大戸川ダム建設事業の検証に係る検討に関する意見募集について

大戸川ダムは「実施せず」にすべきである

大戸川ダムについての意見

大戸川ダム検証に関する意見

図 1 淀川水系河川整備計画の想定

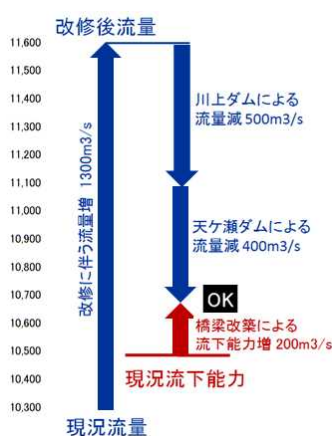
この説明を図で示したのが図 1 である。

枚方流量と流下能力は一致し、見事に辻褄が合っている。だが、流下能力や流量の評価に間違いはないだろうか。上記想定の間々について調べてみよう。

図2 淀川本川の流下能力(淀川水系流域委員会第59回委員会審議資料2より)

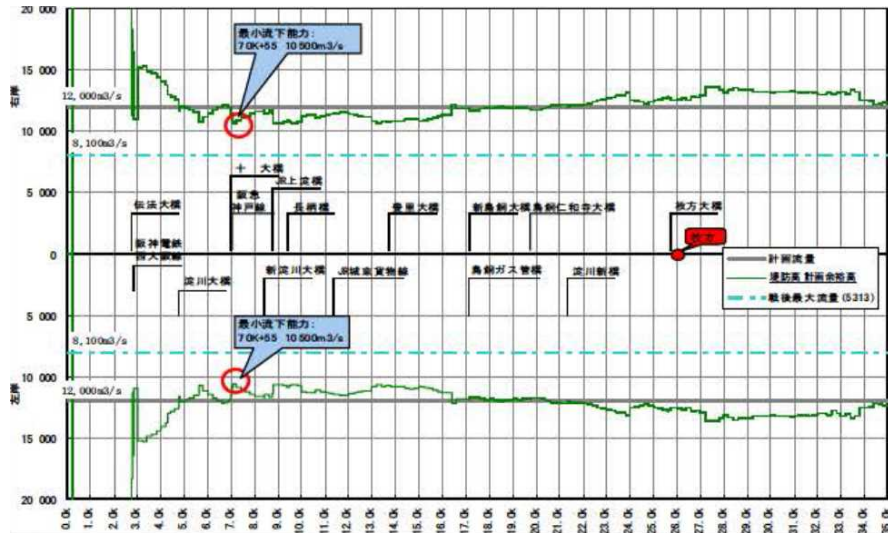
図 2 は、淀川水系流域委員会第 59 回委員会審議資料 2 に示された流下能力であるが、7.0K+55 での最小値 10500m³/s を淀川本川の流下能力としている。

ここで問題なのは、流下能力の算定に用いた水位流量曲線がいつの時点の粗度係数を用いた不等流計算によるものかである。最新値を用いていなければ、流下能力を過小評価している可能性がある。

もちろん、実際問題として、流下能力の評価値にそれほど高精度を求めるのは現実的ではないが、10500m³/s という流下能力はそれほど確たるものではないことを指摘しておきたい。

図3 現況河道での計画規模洪水パターンごとの枚方流量
(淀川水系流域委員会第61回委員会審議資料1-2-3より)

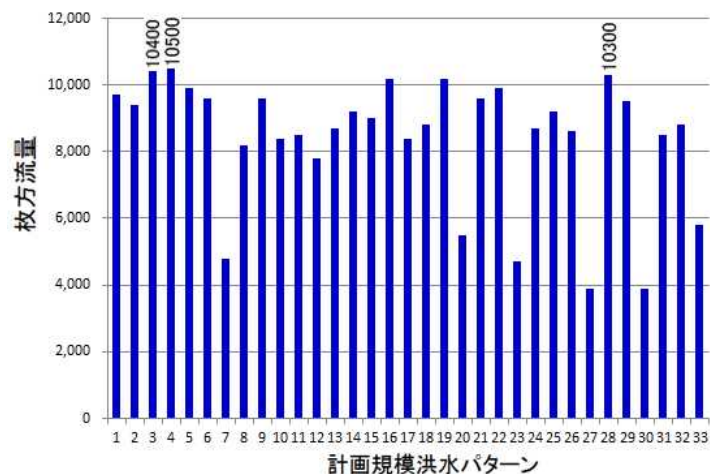
なお、同61回委員会審議資料3-1に示された数値データによると、図3に示すように、計画規模洪水33パターンのうちパターン3(昭和34年台風15号型1.45倍)では10400m³/s、パターン4(昭和36年10月豪雨型1.35倍)では10500m³/sとなっており、パターン28(昭和47年台風20号型1.53倍)の10300m³/sは最大値ではない。

パターン4の最大値の10500m³/sを採用しても、流下能力と同じであるため、以後の議論には影響しないが、なぜパターン28の10300m³/sを採用したのだろうか。

図 4 整備河道での計画規模洪水パターンごとの枚方流量
(淀川水系流域委員会第 61 回委員会審議資料 1-2-3 より)

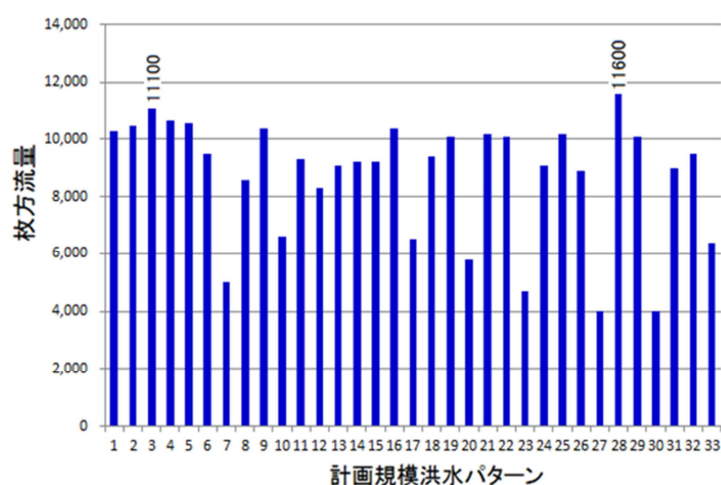
同じく淀川水系流域委員会第 59 回委員会審議資料 2 によると、天ヶ瀬ダム再開発が「あり」で川上ダムと大戸川ダムが「なし」の場合、戦後最大洪水に対応した整備河道に計画規模洪水があった場合の枚方流量は 11600m³/s になるとされている。同 61 回委員会審議資料 3-1 の数値データを示した図 4 より、パターン 28 の最大値を採用していることがわかる。

ここでも問題なのは、計画規模洪水があれば、戦後最大洪水に対応した整備の支川では氾濫が発生することになるが、その氾濫量をどのようにして評価したかである。評価の仕方によって枚方流量は変わってくる。

この流量と流下能力の差をいかにして埋めるかが整備計画の焦点であるだけに、正確な評価が必要である。

例えば、図4に示した計画規模洪水に対する枚方流量で、1位であるパターン28の11600m³/sを対象外とし、2位のパターン3を採用すれば、支川に戦後最大洪水対応をした場合の枚方流量は11100m³/sとなる。この場合、川上ダムによる流量低減を500m³/s以下だとすると、天ヶ瀬ダム2次調節による400m³/s減と合わせると、枚方流量を流下能力の10500m³/s以下にすることができ、辻褄を合わせられる。

図6 計画規模洪水に対する川上ダムの効果(岩倉地点)
(淀川水系流域委員会第71回委員会審議資料2-5より)

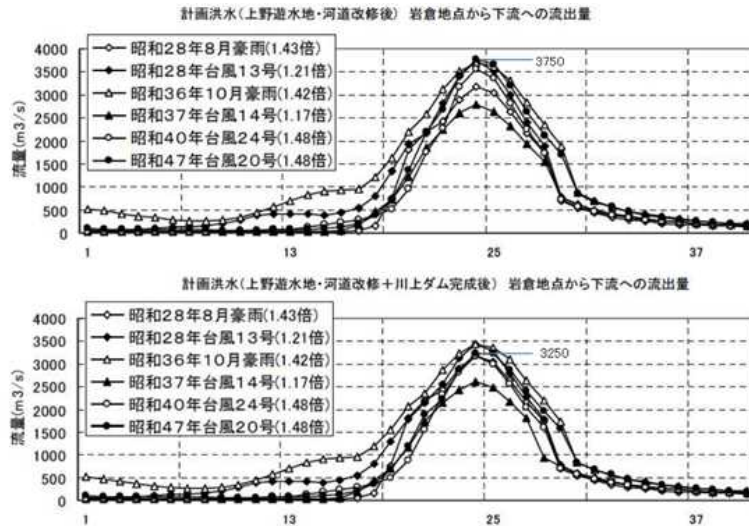
淀川水系流域委員会第 71 回委員会審議資料 2-5 によると、図 6 に示すように、計画規模洪水(昭和 47 年台風 20 号型 1.48 倍)に対し川上ダムによる岩倉地点でのピーク流量の低減は 500m³/s となっている。これが正しいとすると、岩倉・枚方間には 68.5km の距離があり、同じ低減量が枚方でも見込めるとは到底考えられない。

したがって、川上ダムの淀川本川への流量減を 500m³/s とするのは明らかに過大評価である。

図7 天ヶ瀬ダム2次調節の計画規模洪水への効果

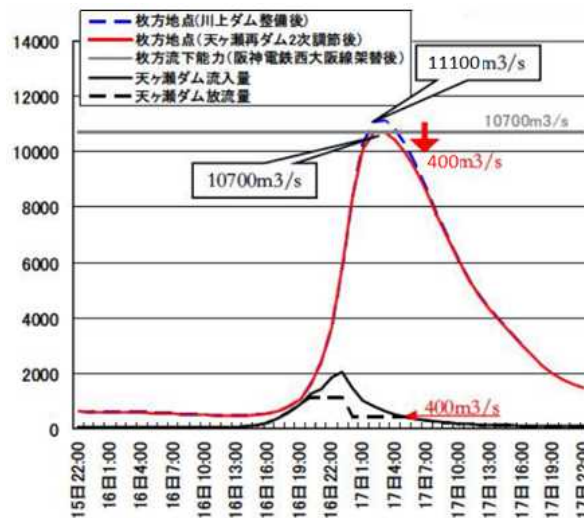
同じく審議資料2によると、図7に示すように、計画規模洪水(昭和47年台風20号型1.53倍(羽東師1/150))に対して、天ヶ瀬ダムの2次調節により枚方流量は400m³/s減るとされている。ただし、図中の数値は第2回検討の場・幹事会参考資料3に示された数値に合わせて一部修正している。

天ヶ瀬ダムの2次調節は、ピークカットではなく、連続的に流量を減らすため、計算さえ正しければ、枚方流量の低減量も正しいといえる。

ただし、戦後最大洪水対応をした支川に計画規模洪水があった場合に発生する氾濫量に未知の要素が含まれていることは変わらない。

図10 天ヶ瀬ダムの放流操作(再開発後) 近畿地整事業評価監視委形成 23 年度第 1 回資料より

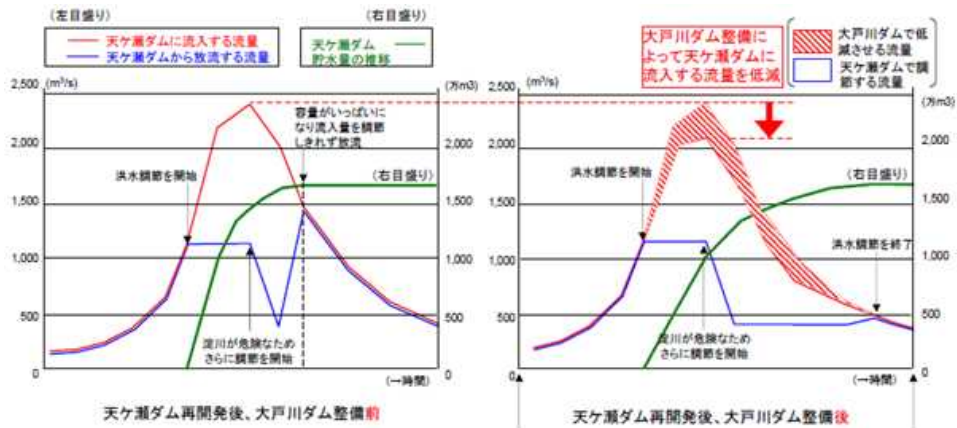
天ヶ瀬ダム再開発によりダム放流能力および宇治川流下能力の増大が図られたが、図10に示すように、大戸川ダムがない場合には洪水調節容量が不足し、2次調節が行えないとしている。

しかし、京都府の技術検討会の検討結果(京都府建設交通部：淀川水系河川整備計画案に対する京都府域への効果等に関する技術的評価(中間報告)、平成20年9月22日)によれば、「枚方が危険となる2パターンでの天ヶ瀬ダムへの流入量は小さく、大戸川ダムがなくても所定の2次調節を行うことができ、天ヶ瀬ダムがパンクする1パターンでは、枚方流量が小さく、所定以下の2次調節で対応できるため、大戸川ダムがなくてもよい」とされており、予備放流および2次調節の開始時期および放流量をより適切にすれば、宇治川、淀川の洪水調節には大戸川ダムは不要である。

図一 河川水待縦断面図(淀川本川)

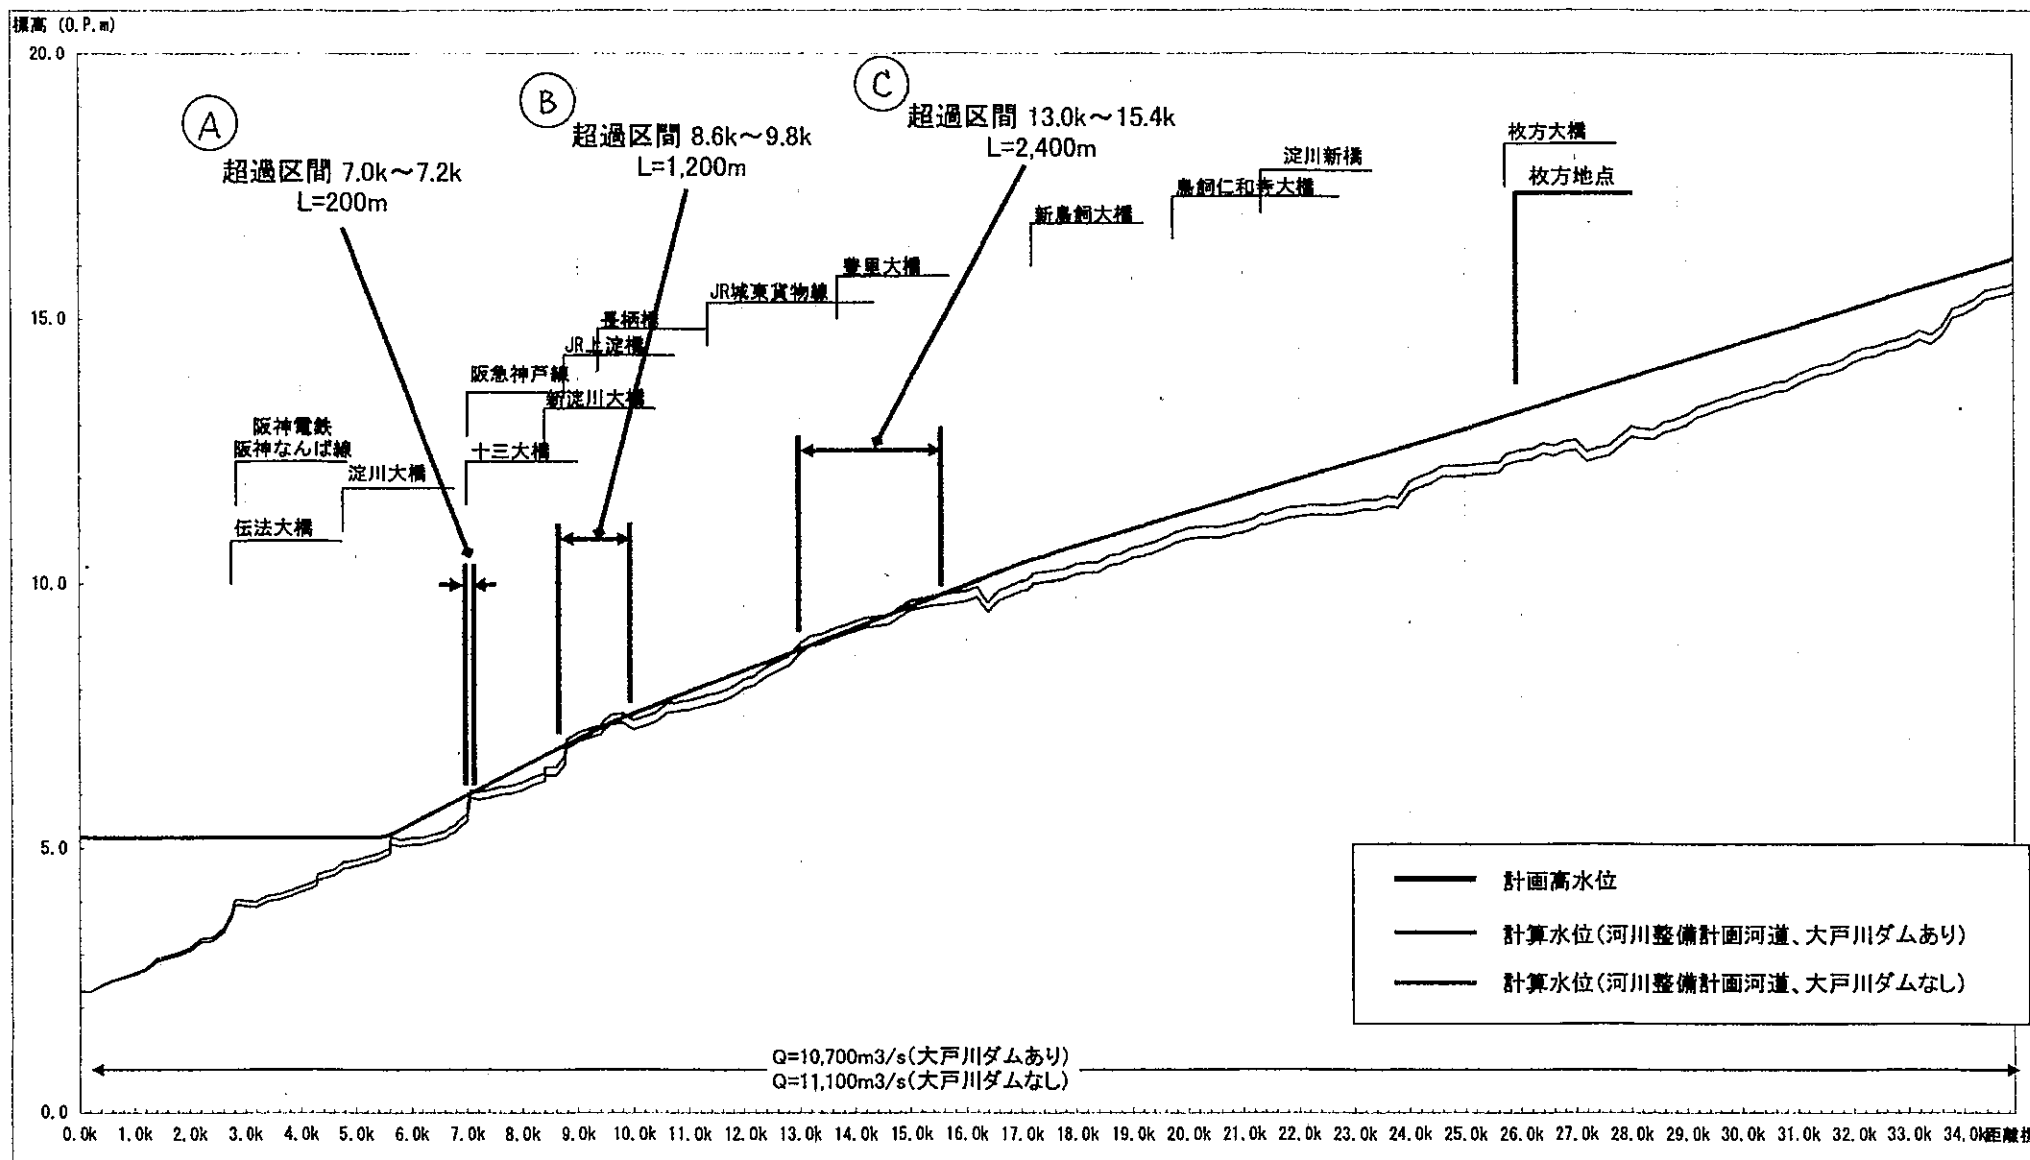
高山・青蓮寺・比奈知・日吉ダムにおける治水転用可能な利水容量合計は1890万m³もあり、大戸川ダムの洪水調節容量2190万m³にほぼ匹敵しますから、淀川に対する治水効果はかなりのものがある筈です。この場合の淀川本川の「水位縦断図」を示し、水位が計画高水位を超える「超過区間」がどこなのか、その超過高さは何センチなのかを明示して下さい。

※近畿地整作成の添付（資料1）では、「大戸川ダムなし」の場合に（A）（B）（C）の3つの超過区間が示されていますが、「利水容量買い上げ」を行った場合は、恐らく（A）は消滅し、（B）（C）も消滅するか、その区間が大幅に縮小される筈です。
